Rapport de l'Inspection des installations classées

Visite d'inspection du 19/01/2023

SCIERIE COTE

Références : CD/VV/2023/L_80
Code AIOT : 0005900727

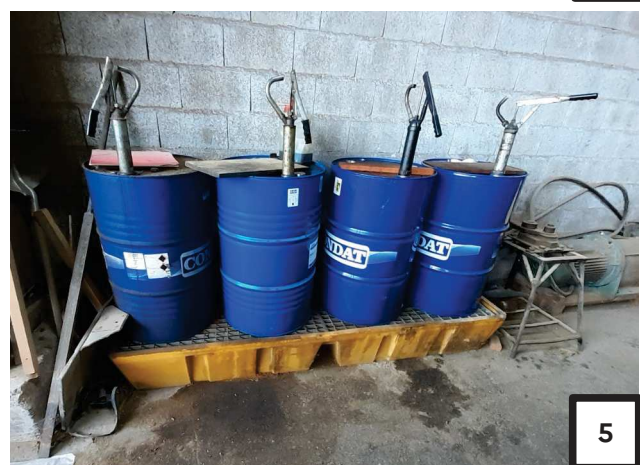
Le jour de l'inspection, des volumes bien supérieurs sont constatés. En particulier, les zones de stockage des grumes figurant sur le plan ci-dessous sont constatées pleines (hauteur moyenne de 2 m) soit un volume moyen de 6 000 m³ :

DEMANDE DE COMPLEMENTS : l'exploitant justifiera de manière précise et argumentée le volume maximal de bois susceptible d'être entreposé sur le site (sciure et plaquettes incluses), par exemple sur la base de registres et/ou de plans annotés.
